3º TERMO DE ADITIVO AO CONTRATO Nº 40/2018/PMB

JUSTIFICATIVA – ADITAMENTO DE CONTRATO

Obra: PAVIMENTAÇÃO E DRENAGEM DAS RUAS LOURENÇO JOSE DIAS, RUA JOSE PEREIRA ZAMBOM, RUA ANTONIO FERREIRA BRUM

Referente: Apresentação de justificativa técnica com relatório fotográfico e descritivo dos itens a serem aditados.

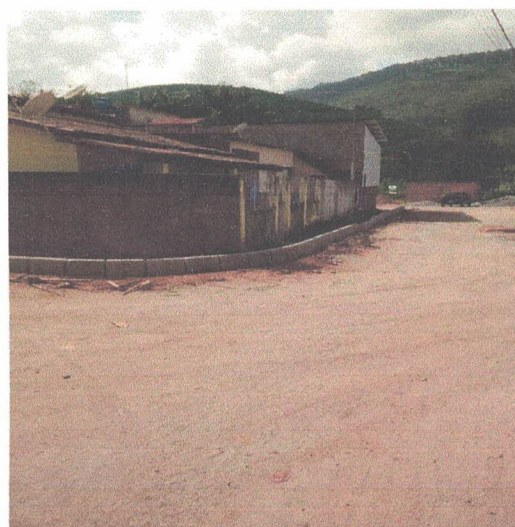
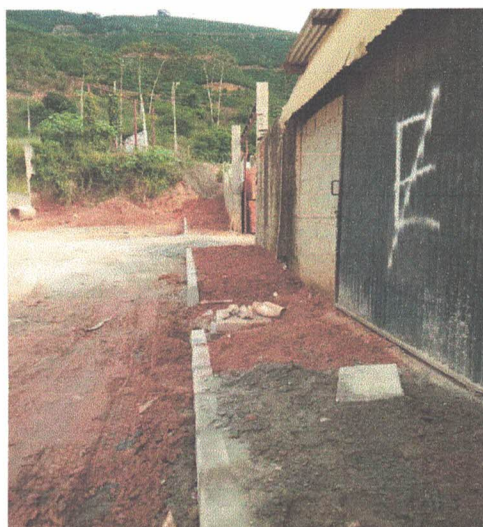
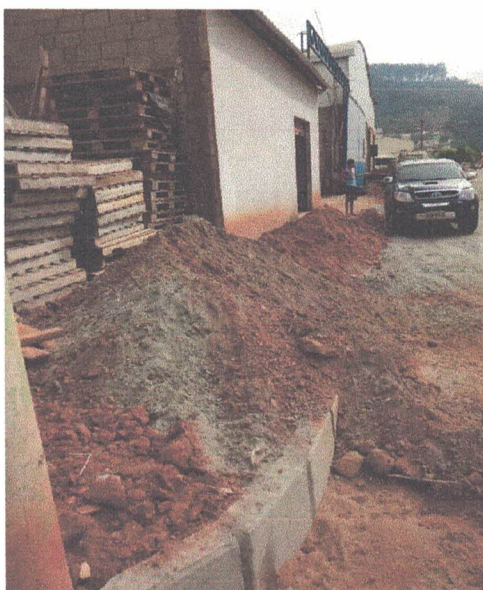
JUSTIFICATIVA: Para execução da calçada foi necessário realizar aterro de uma camada com espessura média de 20 cm, para que a calçada possa atingir as cotas especificadas no projeto, logo o volume necessário para execução será de uma camada de 20 cm, vezes a distância de 2 km até o local mais próximo para transporte do material.

JUSTIFICATIVA: Como descrito no item 1.1. para execução da calçada foi necessário realizar aterro de uma camada com espessura média de 20 cm, para que a calçada possa atingir as cotas especificadas no projeto, logo o volume necessário para execução será de uma camada de 20 cm, vezes a área de calçada informada em projeto.

Foto: Nas imagens acima pode ser observado alguns dos trechos necessários a realizar o serviço de reaterro compactado, inclusos nestes locais o transporte do material a uma distância média de 02 km da obra até a jazida mais próxima

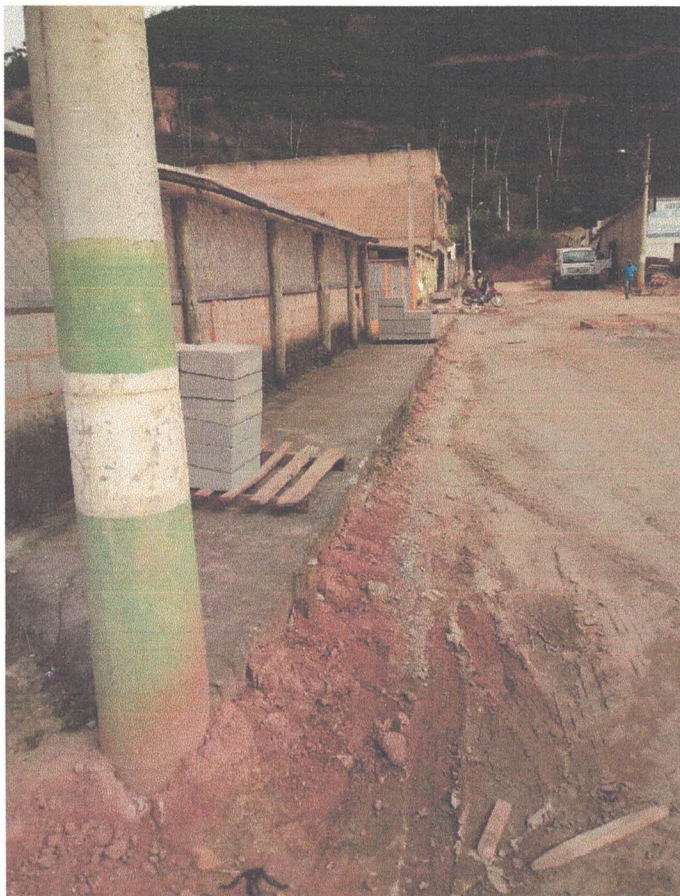
JUSTIFICATIVA: Em frente aos penúltimos lotes da Rua Lourenço José dias há uma calçada existente que precisa ser demolida, por não atender aos critérios de acessibilidade, apresenta estado ruim de conservação, tornando-se necessário fazer a demolição total da

calçada, uma vez que somente a demolição não foi orçada. A calçada existente possui 1,60 metros de largura por 24,00 de comprimento.

Foto: Na imagem acima observa-se a calçada referenciada como necessária a demolição, por possuir trincas, não atender as normas de acessibilidade e possuir estado ruim de conservação não podendo ser reaproveitada.
